SAM-234-2024

**ESTUDIO DE IMPACTO AMBIENTAL:** Categoría II, DEIA II-F-011-2024

**PROYECTO: "ESTUDIO, DISEÑO Y CONSTRUCCIÓN DE ROMPEOLAS"**

**PROMOTOR:** Nombre del promotor: Amador Marina, S. A Nombre del representante legal: Carolyn Jeanette Sola Riley Puga

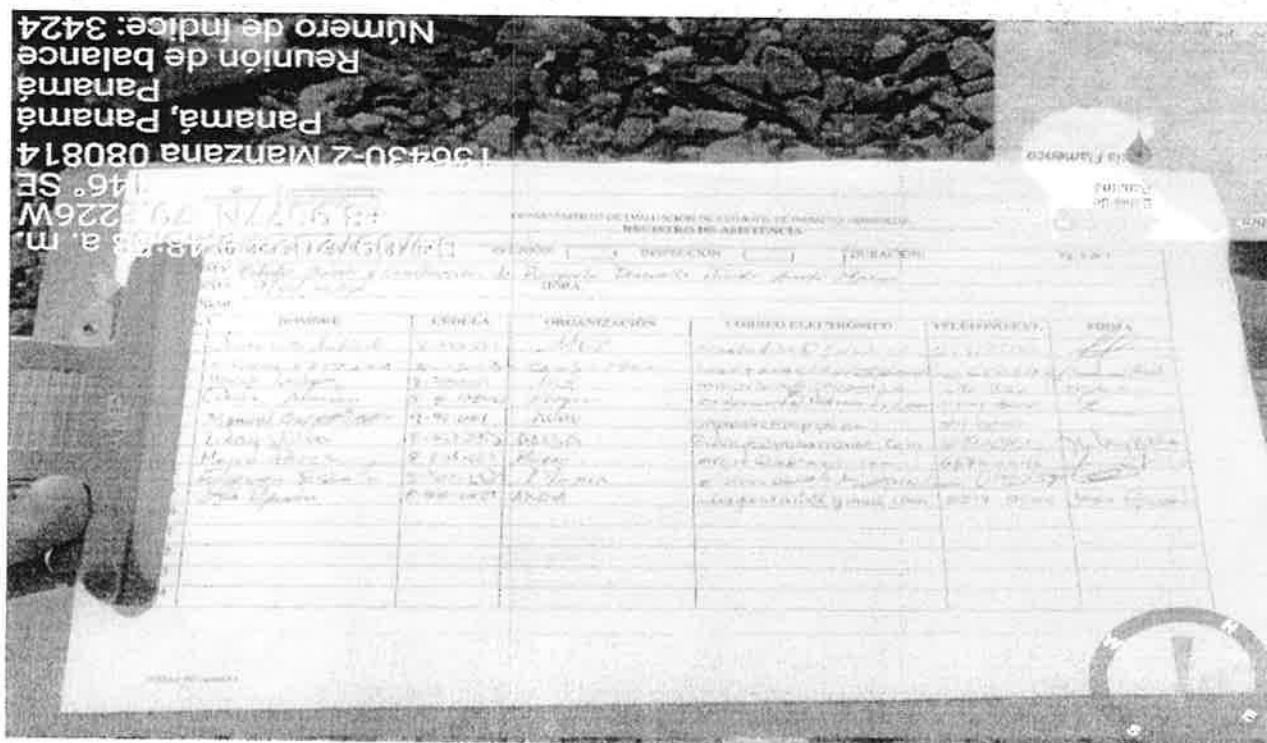
Polígono donde se realizaran las obras de relleno para el rompe olas en las márgenes de la ribera del canal se observó corrientes de tipo descendente dado la dirección del viento

Dirección del futuro rompeolas se aprecian estructuras que pueden verse afectadas por la acumulación de sedimentos se debe aclarar quien realizará la limpieza o dragado periódico para mantener un calado navegable
